Q&A Report No.1

To:	Interested Bidders
From:	UNDP Syria
Subject:	Provision and installation of Solar Lighting & solar Pumping Systems in Six Syrian Governorates.
Reference:	UNDP-SYR-ITB-096-19
Date:	8 September 2019

Lot. 1: Solar Lighting System at Al-Orfee St., Al-Hameediah St. & Al-Mayadeen Area in Deir Ezzor Governorates.

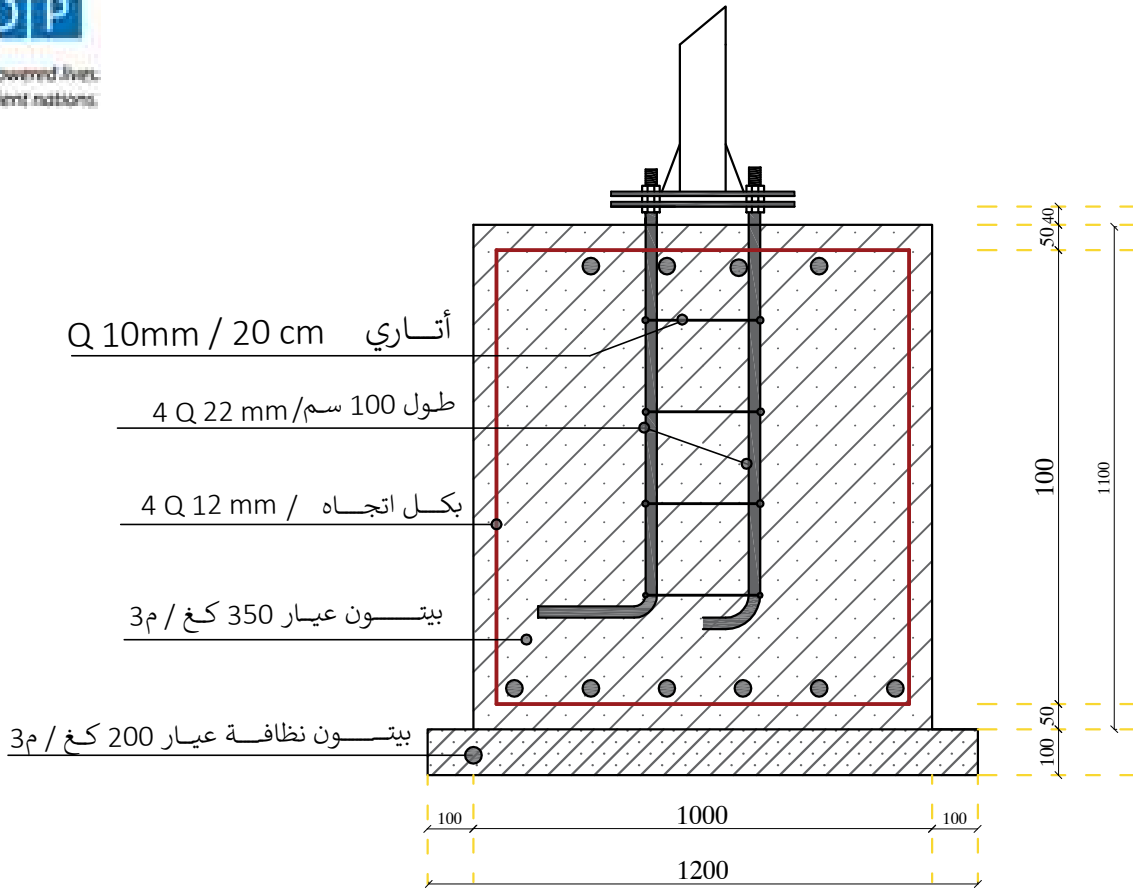
<p>19</p>	<p>It is mentioned in the book of conditions that the luminaire is installed on an arm with a length of 1.2 m to 1.5 m. Please kindly inform me if it is necessary to provide a lamppost on the column. It has a support arm. You could be offered the attached design.</p> <p>We accept the extension arm between the pole and the led array in one part (led array + extension) but the distance between the pole and the led must be 120 to 150 cm.</p>	<p>المذكور في دفتر الشروط أن جهاز الإنارة يركب على ذراع بطول 1.2 متر الى 1.5 متر، يرجى التكرم بإعلامي هل من الضروري أن يتم تقديم ذراع إنارة على العمود علماً بأنه يوجد أجهزة إنارة طولها حوالي 1.5 متر (أي بعد شرائح الليد عن العمود حوالي 1.5 متر) وتحتوي على ذراع داعم. هل يمكن أن يتم تقديم التصميم المرفق.</p> <p>أما بالنسبة لعمود الإنارة إذا كانت المسافة بين LED و العمود تحقق المسافة بين 1.2 متر الى 1.5 متر للحصول على الإنارة القصوى لا يوجد مانع ان تكون على ذراع واحدة تشمل الذراع مع الإنارة.</p>

أبعاد وتسليح القاعدة البيتونية لعامود الإنارة

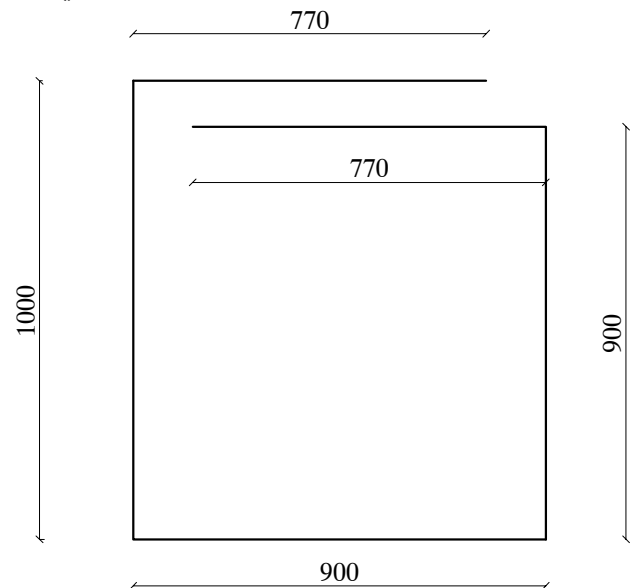
<p>9</p>	<p>What are the specifications of the previously implemented metal pallet fixing base? The dimensions of the pallet are 40 * 40 cm and the diameter of the fixing screw is 28 mm and the distance between the two axial screws is 30 cm.</p>	<p>ماهي مواصفات قاعدة تثبيت العמוד (البلية) المعدنية المنفذة سابقا ؟ أبعاد البليتة 40*40سم وقطر برغي التثبيت 28 مم والبعد بين محوري برغيين هو 30 سم .</p>
<p>10</p>	<p>Can you provide us with a plan to arm the concrete base of the required 6 columns? Yes, it is attached to the Q&A Report that the weight of rebar is approximately 40 kg without the weight of fixing screws. A picture of metal reinforcement from a previous project was attached.</p>	<p>هل يمكن تزويدنا بمخطط تسليح القاعدة البيتونية للأعمدة ال6 المطلوبة؟ نعم وهو مرفق بتقرير الأسئلة والأجوبة، علما أن وزن حديد التسليح 40 كغ تقريبا بدون وزن براغي التثبيت. وتم إرفاق صورة للتسليح المعدني من مشروع سابق.</p>
